MODIFICACION PARCIAL
DE PROYECTO.
DEL VISADO 93003388

MODIFICACION
PLANTA BAJA LOCAL

PROYECTO BASICO Y EJECUCION
DE EDIFICIO PLURIFAMILIAR
ENTREMEDIANERAS
-2- 03.10.98 93003388

PLANO
PLANTA BAJA
COTAS-SUP

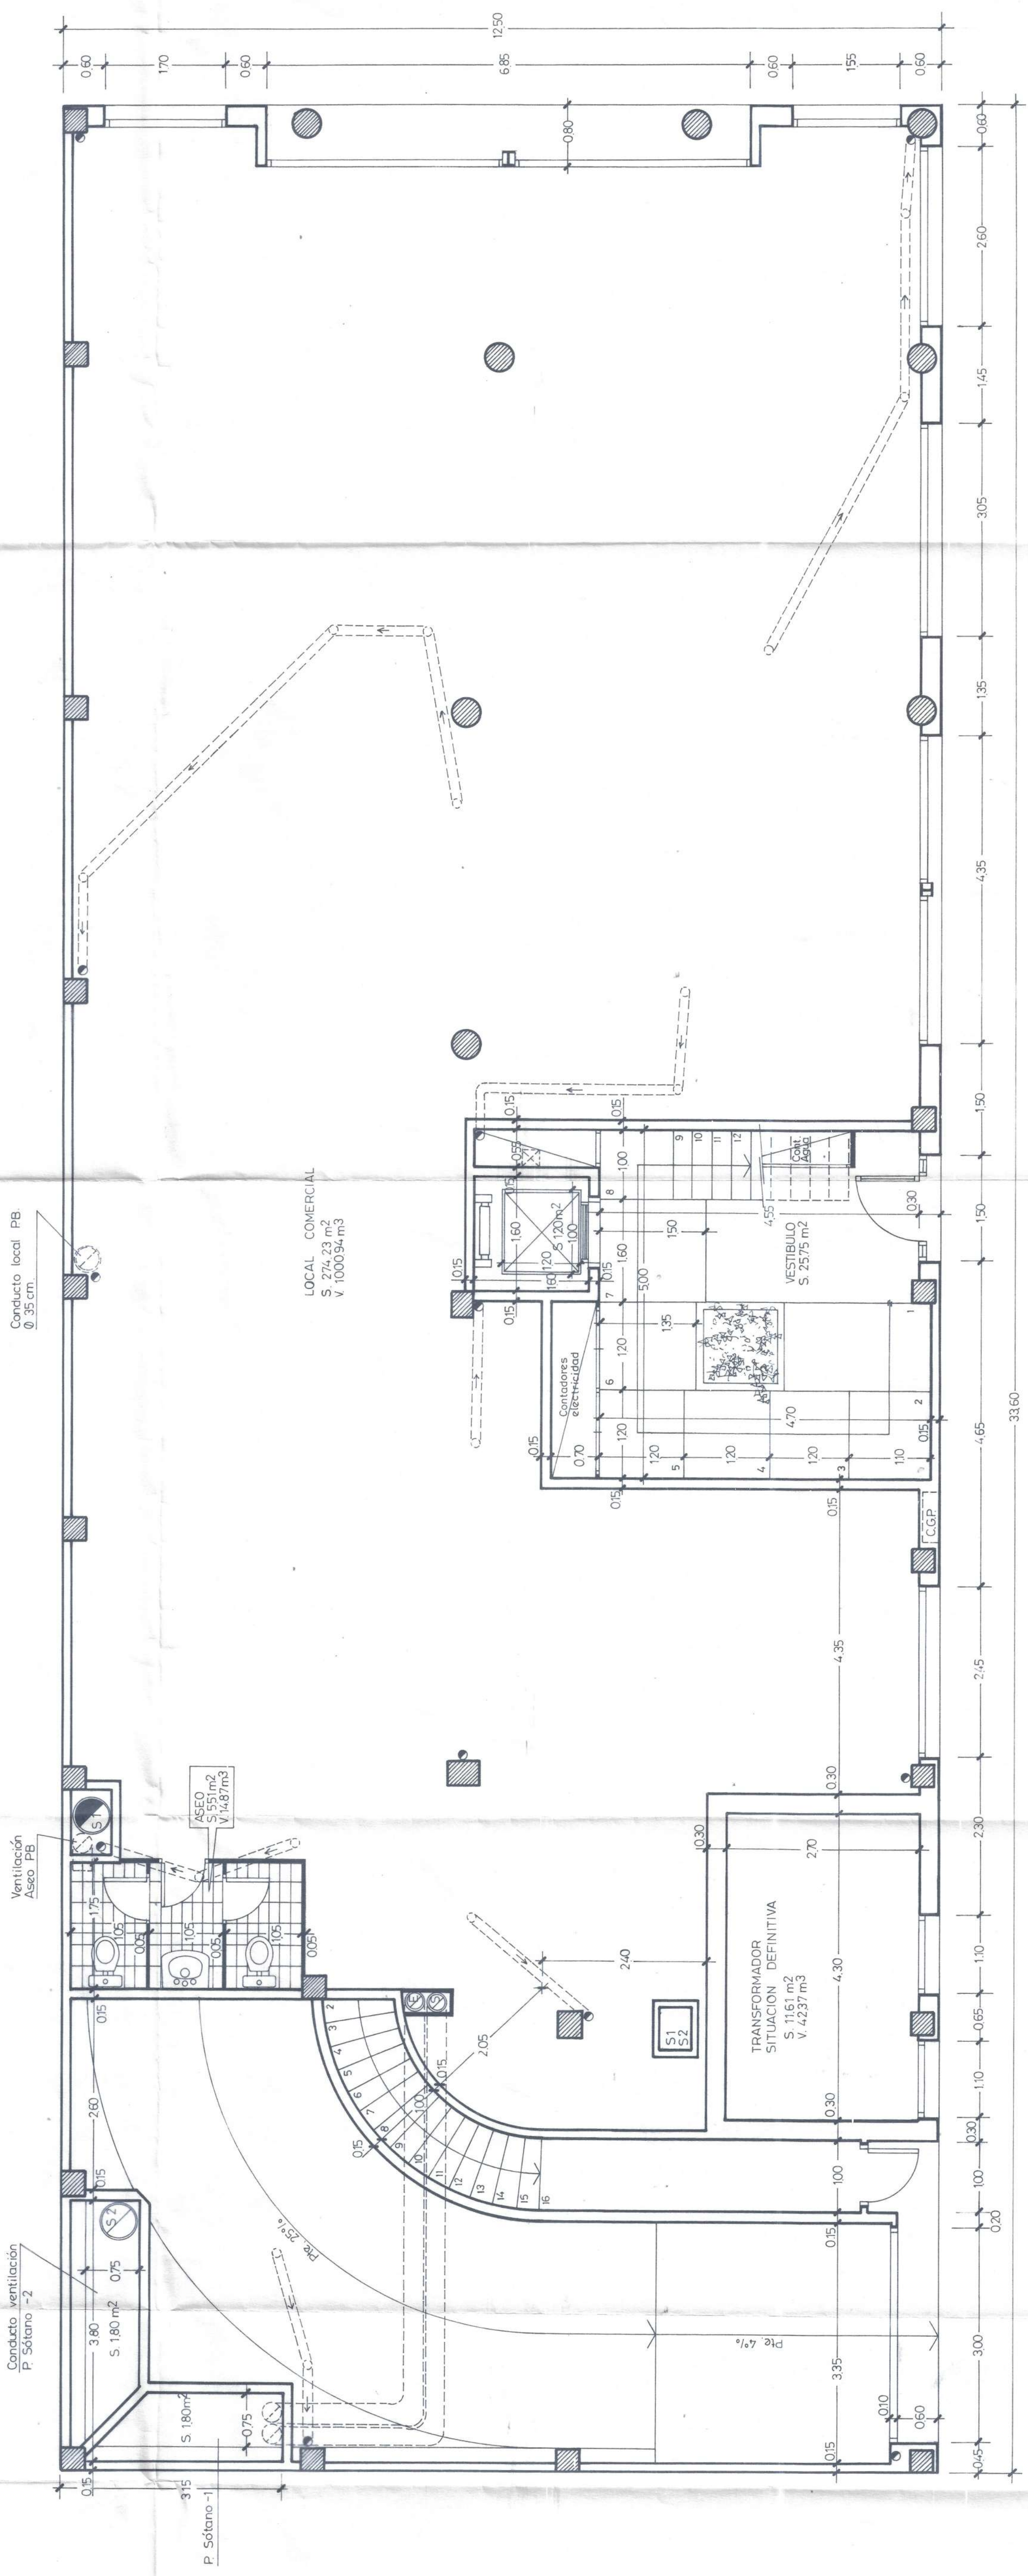
PLANTA BAJA (modificación)		SUPERFICIE CONSTRUIDA		- Local Comercial	Ampliación	132.40 m²
		- Local Comercial	Existente	- Local Comercial	Existente	171.37 m²
		TOTAL L.C.		- Servicios Comunes		303.77 m²
		- Escalera y Ascensor		- Escalera y Ascensor		32.04 m²
		- Rampas y E.T.		- Rampas y E.T.		84.19 m²
		TOTAL		TOTAL		420.00 m²
